Ministero dell' Ambiente e della Sicurezza Energetica

Parere n. 532 del 22 dicembre 2023

Progetto:	<p><i>Variante ex Art. 169 del D.Lgs. 163/2006</i></p> <p><i>Raccordo autostradale tra l'Autostrada A4 e la Val Trompia. Tronco Ospitaletto - Sarezzo, tratto Concesio - Sarezzo compreso lo svincolo di Concesio. Lotto 1</i></p> <p><i>ID VIP 10269</i></p>
Proponente:	<p><i>ANAS S.p.A.</i></p>

Figura 2 – Variante proposta: vista dell'Imbocco Nord (lato Lumezzane) della galleria naturale Villa Carcina con relativi manufatti tecnici.

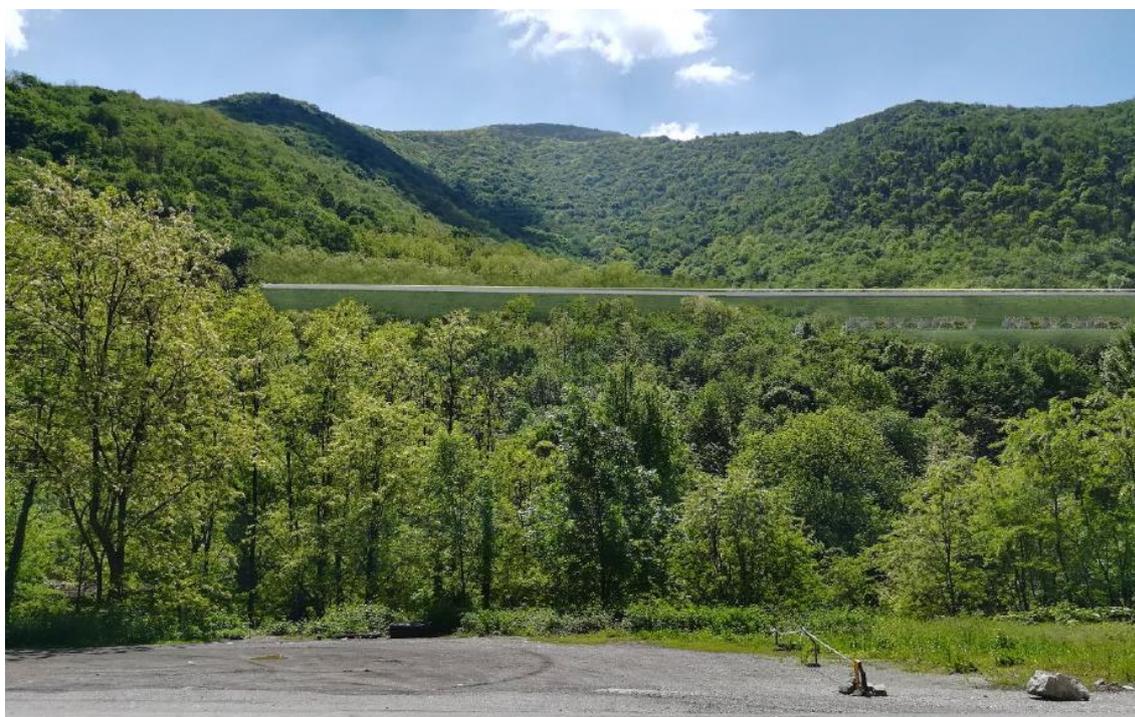
La variante, in sostituzione delle strutture dei viadotti denominati "Viadotto A" e "Viadotto B", su pile, prevede un intervento di ingegneria naturalistica, attraverso l'impiego di una struttura di sostegno costituita da terre armate.

L'opera proposta ha un'altezza massima di circa 25m, costituita dal riempimento tramite terre provenienti dallo scavo delle gallerie, un consolidamento che prevede l'impiego di reti elettrosaldate sagomate secondo le livellette di progetto, tiranti per la definizione della pendenza, e geogriglie di rinforzo. La parete funge così da muro contenitore, evitando che il peso del materiale venga scaricato per intero sulla base. Questo anche attraverso un sostegno della base composto da gabbioni in pietrame variabile tra i primi 3-5 metri da terra. Superiormente la struttura prevede un primo terrazzamento attestato ad una quota di circa 8 metri dai gabbioni e un secondo ad una quota di ulteriori 6 metri. Questi terrazzamenti hanno una profondità di circa

Per quanto riguarda le opere minori presenti nel tratto di strada in oggetto il progetto evidenzia una diminuzione dei muri di sostegno previsti nel PE. In particolare, l'OP3-086 e OP3-087 sono stati eliminati in quanto sostituiti dalla terra armata.
